# ERRATA

**Guide du conducteur  
Formula 1992**

*Ne concerne que les modèles  
Formula MX XTC/R*

## V) Levier de changement de vitesse (modèles munis d'une marche arrière seulement)

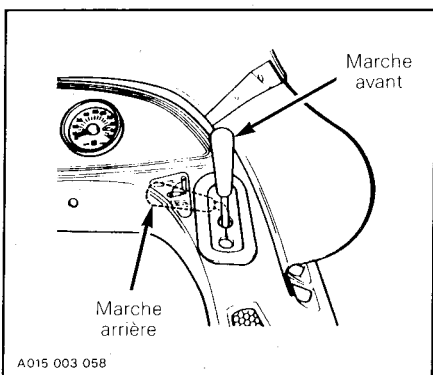
Voici ce que devrait représenter l'illustration :

Voici ce que devrait indiquer le paragraphe :

Alors que la motoneige est arrêtée et que le moteur tourne au ralenti, tourner le levier vers la droite ou vers la gauche pour engager la marche avant ou arrière.

Ne pas forcer le levier pour sélectionner la marche arrière. S'il est impossible de mettre en marche arrière, bouger le véhicule en appuyant sur la manette d'accélérateur, puis ressayer.

**ATTENTION :** Immobiliser complètement le véhicule avant de changer de vitesse.

**AVERTISSEMENT :** Cette motoneige peut se déplacer rapidement en marche arrière. Avant d'utiliser le levier de changement de vitesse, le conducteur devrait l'essayer sur un terrain plat pour s'y familiariser. S'assurer qu'il n'y a aucun obstacle derrière et que personne ne s'y trouve. Une marche arrière rapide pourrait causer une perte de stabilité dans les virages.

**AVERTISSEMENT :** Avant de démarrer le moteur s'assurer que le levier de changement de vitesse est en position marche avant.
